六輕相關開發計劃
環境影響評估審查結論
監督委員會

第五十六次委員會議報告資料

六輕相關開發計畫環境影響評估審查結論 執行監督委員會第56次會議

第55次監督委員會委員及機關代表 意見辦理情形

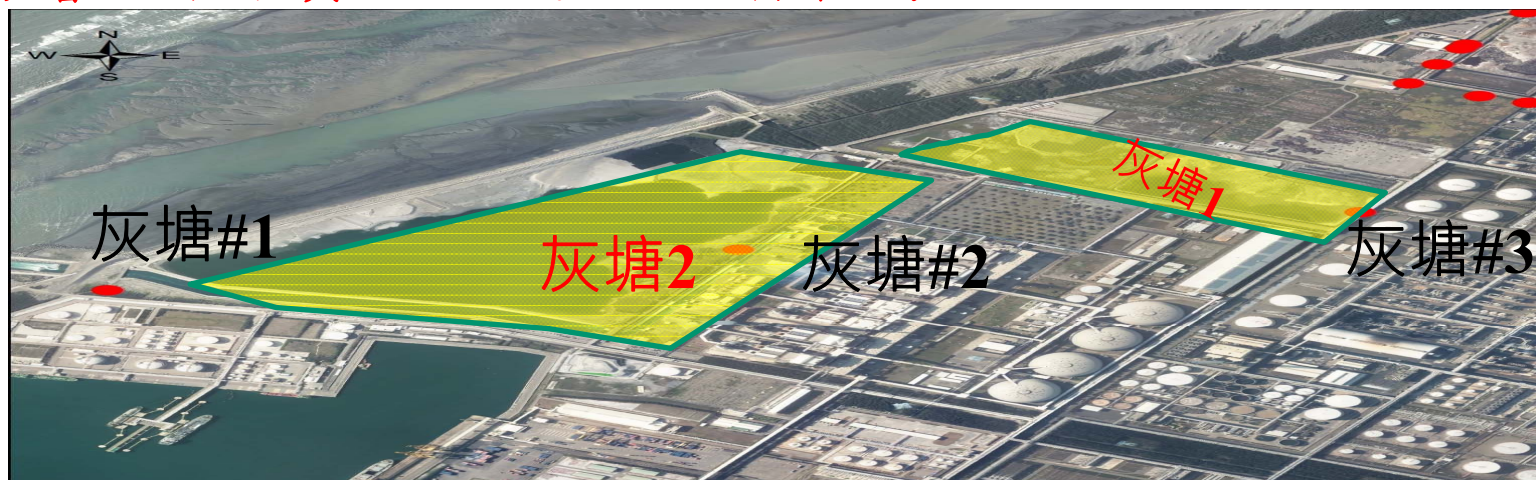
- (一)灰塘#1、#2、#3之土壤材質差異不大（見第G12頁意見回復），然地下水水質差異甚大（尤其是#2），請分析可能原因。
- (二)針對地下水中氨氮含量偏高的問題，建議要有更嚴謹的探討釐清。
- (三)關於103年第1季地下水採樣監測數據，目前地下水污染管制項目已有所增列，請納入新增管制項目進行監測。

1. 灰塘#1、#2、#3地下水水質，#2的鹽化指標較為明顯偏高，雖此三口監測井土壤差異不大，但因距海遠、近不同，受到海水影響亦不同。

灰塘#2位置緊鄰海域，地下水水質會受海水潮汐影響；地下水與海水界面，漲退潮時兩者互相牽引形成感潮帶，漲潮時海水進入感潮帶，退潮時地下水往海域流動，因此此區域地下水屬海水與淡水互相交接的水質，即該感潮帶的海水水質影響地下水質，因此鹽化指標較高。

2. 地下水位於地底下，肉眼看不見無法觀察，若發生污染要追查污染來源須藉由廣泛的地下水井檢測數據互相比對，拼湊研判可能的污染來源。依工業局在本企業建廠前(民國80年)時，針對工業區外圍之地下水進行調查結果顯示此區域地下水氨氮即有偏高情形。

以工業局YL19監測井為例，該監測井四周多為魚塭養殖，臨監測井旁有養殖排水路，依歷年監測顯示氨氮濃度明顯偏高，由此推判係受鄰近養殖排水影響。

再從六輕工業區與內陸相鄰的交接區域-隔離水道高灘地的地下水井(高1、高2、高3)近4季氨氮測值，也有超標現象，綜合前述監測數據研判雲林沿海地下水質，氨氮偏高與當地養殖活動有密切關係。

3. 有關地下水採樣檢測新增項目，包括2, 4, 5-三氯酚、2, 4, 6-三氯酚、五氯酚、氯化碳氫化物、重金屬銻、鉬、氟鹽、MTBE、TPH等，其中氟鹽、MTBE已列入檢測項目，其他屬VOC、SVOC及TPH等，本企業已著手進行發包，預定103年第4季列入檢測。

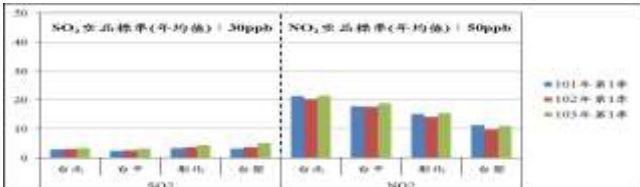
六輕相關開發計畫環境影響評估審查結論監督委員會第五十五次(103.06.25)會議記錄	答覆說明及辦理情形
超過日平均值。請六輕提供 5 公里範圍內所有國中小學生防毒面具。	邀集國內外此議題相關領域之專家及學者舉辦座談會，提供國內外最新研究調查成果，釐清台灣 PM_{2.5} 問題所在，依美國環保署研究資料，其中工業只佔原生性 PM_{2.5} 來源的 4.9%，大部份為路面揚塵、露天燃燒、營造粉塵及農業等，而衍生性 PM_{2.5} 來源主要為車輛、畜牧、燃煤電廠等，另台灣因地理特性約有 35~40% 來自大陸，西部最高可達 5 成來自大陸，又以雲嘉南及高屏地區最為嚴重，沿海地區還受海洋飛沫影響，所以工業並非主要污染來源。 2. 根據環保署網站公告全台 30 個 PM_{2.5} 手動監測站數據，分析 102 年全台 PM_{2.5} 不良率排名，僅花蓮、台東二個城市及陽明、恆春二座國家公園符合空氣品質標準，其餘 26 個測站都不及格，顯示此現象普遍存在全台，其造成原因亦眾說紛紜。 3. 現階段對於 PM_{2.5} 的造成原因，仍於眾說紛紜的情況，本企業為瞭解六輕廠區對於鄰近地區的影響情形，已規劃設置空氣品質監測站，目前已全數架設完成，並已執行監測任務中，藉由搭配地理位置分布與區域風場特性進行空品測站系統性佈置規劃，除了符合環境敏感點的觀測需求外，也希望透過由此空品測站網絡所獲得之觀測結果，來解析六輕園區對於麥寮地區的可能影響及貢獻。 4. 此外，本企業對於 PM_{2.5} 減量部份，在建廠設計階段即以最佳可行技術(BAT)及最佳可行控制技術(BACT)的理念，以確保各項固定污染源經處理後排放濃度低於環評標準及遠低於國家標準，而運轉以後持續不斷檢討改善，包括實施 Flare 全量回收、VOC 儲槽尾氣回收、儲槽加蓋及出入廠柴油車等排煙管制等多項減量措施，皆於法規訂定前即著手規劃設置，加嚴自主管理，以期減少對環境之影響。
(七)地下水氬氮過於高請勿亂推給養豬戶，否則請提證明報告、或請證明六輕地下沒有不法廢棄物。	六輕工業區於建廠前(民國 80 年)時，工業局即針對六輕工業區外圍之地下水進行調查(調查範圍詳附件一)，其中包含氬氮項目。歷年氬氮濃度歷線圖如附件二所示，由附件可知，六輕工業區建廠(民國 83 年)前，此區域之地下水氬氮即

六輕相關開發計畫環境影響評估審查結論監督委員會第五十五次(103.06.25)會議記錄	答 覆 說 明 及 辦 理 情 形												
	有偏高情形，由歷年資料研判，此為區域背景特性。以離島工業區 YL19 監測井為例，該監測井四周多為養殖戶進行魚塭養殖，臨監測井旁有養殖排水路，歷年測得的氨氮濃度明顯偏高，由此推判受到鄰近養殖排水路影響造成氨氮值偏高。本企業依法遵循環保署訂定之周界標準為依據。												
(八)環保署應檢討溢散性有機物的周界標準，應降低；六輕表示未超過周界標準就沒事是不恰當。													
(九)SO ₂ 及 NO ₂ 高於歷年同期，請說明原因。	1. 目前本企業三空品測站 SO₂ 及 NO₂ 測值均遠低於法規標準，另有關本季 SO₂ 及 NO₂ 數值高於歷年，經比對環保署台北、台中及彰化地區之歷年第 1 季資料，結果顯示 103 年第 1 季台灣各地區之 SO₂ 及 NO₂ 亦均高於歷年同期。  SO₂ 空品標準(年均值)：30ppb NO₂ 空品標準(年均值)：50ppb ● 101 年第 1 季 ■ 102 年第 1 季 ■ 103 年第 1 季 2. 六輕廠區在建廠設計階段即以最佳可行技術 (BAT) 及最佳可行控制技術 (BACT) 的理念，以確保各項固定污染源經處理後排放濃度低於環評標準及遠低於國家標準，而運轉以後持續不斷檢討改善，如近期 Flare 全量回收、VOC 儲槽尾氣回收…等措施，皆於法規訂定前即著手規劃設置，加嚴自主管理，以期減少對環境之影響。												
(十)請提供重金屬空污分析資料並提出報告。	本企業對於重金屬已針對廢棄物焚化處理程序進行檢測，檢測項目為鉛、鎘及汞，於 103 年上半年之檢測結果均遠低於排放標準，如下表：
